RESOLUCION No. 319 DEL 24 DE FEBRERO DE 2023

"POR MEDIO DE LA CUAL SE NIEGA UN PERMISO DE VERTIMIENTO DE AGUAS RESIDUALES DOMÉSTICAS PARA EL PREDIO DENOMINADO 2) URBANIZACIÓN VILLA INES LOTE # 5 UBICADO EN LA VEREDA EL CAIMO DEL MUNICIPIO DE ARMENIA (Q) Y SE ADOPTAN OTRAS DISPOSICIONES"

"CONCEPTO TÉCNICO PARA TRÁMITE DE PERMISO DE VERTIMIENTO – CTPV - 1042 - 2022

Imagen 1. Diagrama del sistema de tratamiento de aguas residuales domésticas

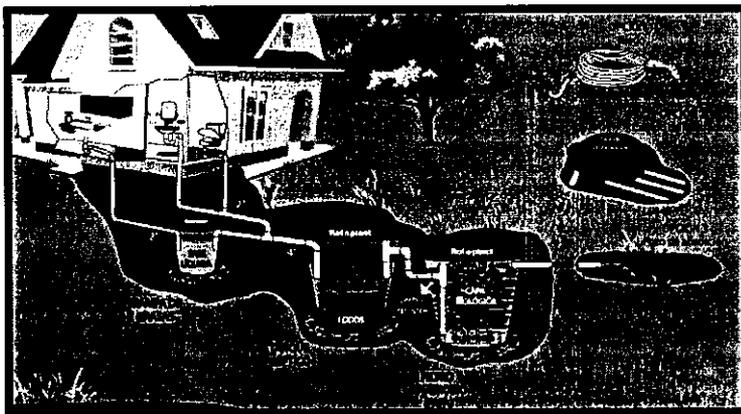
Según la documentación técnica aportada, las Aguas Residuales Domésticas (ARD) generadas en el predio contentivo de la solicitud de permiso de vertimiento se conducirán a un (1) Sistema de Tratamiento de Aguas Residuales Domésticas (STARD) de tipo convencional, construido en sitio, compuesto por una (1) Trampa de Grasas, un (1) Tanque Séptico y un (1) Filtro Anaerobio de Flujo Ascendente. Para la disposición final de las aguas tratadas, se propone la construcción de un (1) Pozo de Absorción.

Trampa de Grasas: Para el pre tratamiento de las Aguas Residuales Domésticas generadas en el predio contentivo de la solicitud de permiso de vertimiento, se propone la construcción de una (1) Trampa de Grasas en material de 252 litros de capacidad, con las siguientes dimensiones: Largo = 1.20 m, Ancho = 0.30, Altura Útil = 0.70 m.

Tanque Séptico: Para el tratamiento de las Aguas Residuales Domésticas generadas en el predio contentivo de la solicitud de permiso de vertimiento, se propone la construcción de un (1) Tanque Séptico en material de 3400 litros de capacidad, con las siguientes dimensiones: L1 = 1.30 m, L2 = 0.70 m, Ancho = 1.00 m, Altura Útil = 1.70 m.

Filtro Anaerobio de Flujo Ascendente: Para el pos tratamiento de las Aguas Residuales Domésticas generadas en el predio contentivo de la solicitud de permiso de vertimiento, se propone la construcción de un (1) Filtro Anaerobio de Flujo Ascendente en material de 2250 litros de capacidad, con las siguientes dimensiones: Largo = 1.25 m, Ancho = 1.00 m, Altura Útil = 1.80 m.

Disposición final del efluente: En el ensayo de infiltración realizado, se obtuvo una tasa de percolación promedio de 5.00 minutos por pulgada, por lo que para el cálculo del área de absorción requerida se utilizó una tasa de absorción de 1.44 m²/persona. A partir de la población de diseño y la tasa de absorción, se obtuvo un área de infiltración requerida de 14.40 m². Para la disposición final de las aguas tratadas, se propone la construcción de un (1) Pozo de Absorción de 1.50 metros de diámetro y 3.10 metros de altura útil (desde la cota batea de la tubería de entrada hasta el fondo del pozo). Este sistema de disposición final dispone de un área de infiltración de 14.61 m², por lo que tiene la capacidad suficiente

Imagen 3. Capacidad de uso de suelo en la ubicación del punto de descarga
Fuente: SIG Quindío

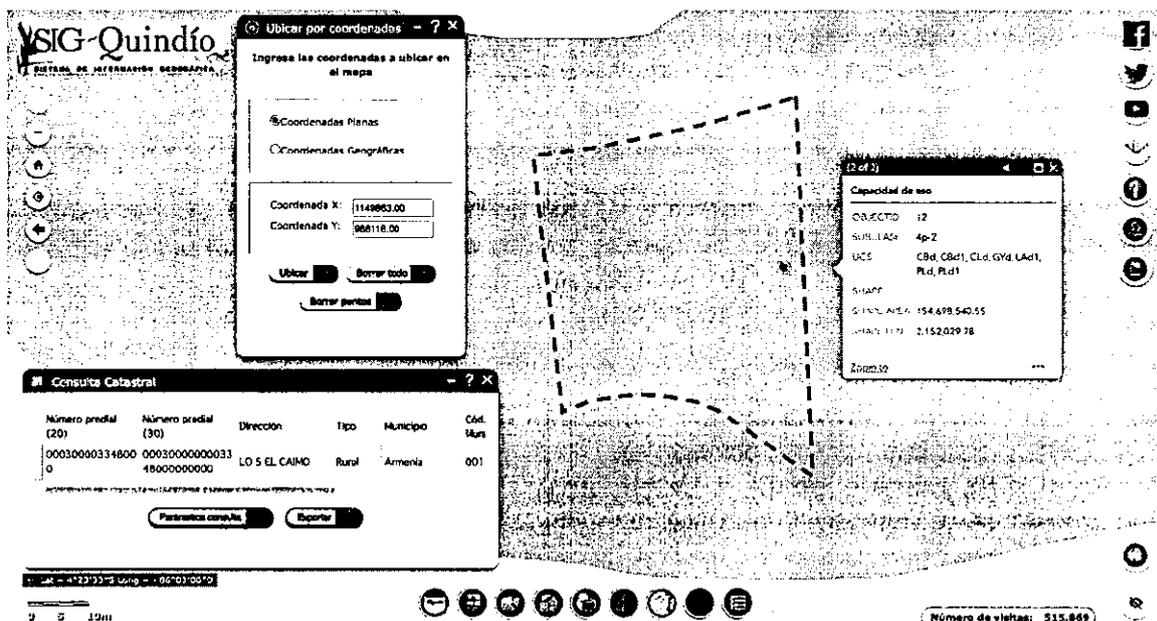
Según lo observado en el SIG Quindío, se evidencia que el punto de descarga se encuentra por fuera de polígonos de Suelos de Protección Rural y de Áreas y Ecosistemas Estratégicos. Además, se evidencia que dicho punto se encuentra ubicado sobre suelo con capacidad de uso agrológico 4p-2 (ver Imagen 3).
